Acuerdo 1169 Por el cual se aprueba la incorporación del cambio en los límites de generación y absorción de potencia reactiva de las unidades 1 y 2 de la planta de generación Carlos Lleras y las respectivas curvas de carga

1169

4 Abril, 2019

Unidad 1

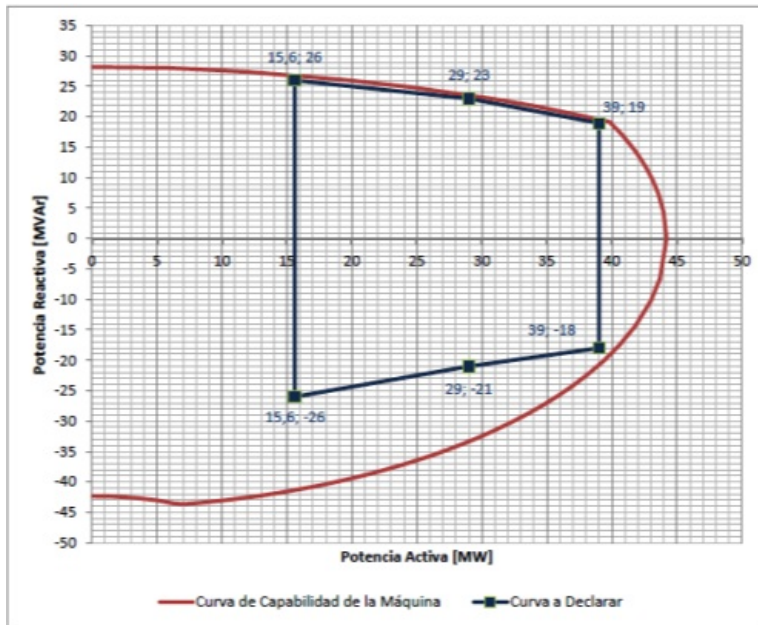
- 2** Que como resultado de la realización de las pruebas de potencia reactiva de las unidades 1 y 2 de la central hidroeléctrica Carlos Lleras, se encontraron diferencias en los límites de generación y absorción de potencia reactiva, haciéndose necesario solicitar el cambio de los parámetros de la curva de cargabilidad.

- 1** Aprobar la declaración de una nueva curva operativa de carga de las unidades 1 y 2 de la central

hidroeléctrica Carlos Lleras, en la que se define la capacidad para entrega y absorción de potencia reactiva de la unidad en función de la potencia activa generada.

Unidad	Sobreexcitación			Subexcitación		
	P [MW]	Q antes [Mvar]	Q después [Mvar]	P [MW]	Q antes [Mvar]	Q después [Mvar]
Carlos Lleras 1	15.6	28.2	26	15.6	-42.5	-26
	29	28.2	23	29	-42.5	-21
	39	28.2	19	39	-42.5	-18
Carlos Lleras 2	15.6	28.2	26	15.6	-42.5	-26
	29	28.2	23	29	-42.5	-21
	39	28.2	19	39	-42.5	-18
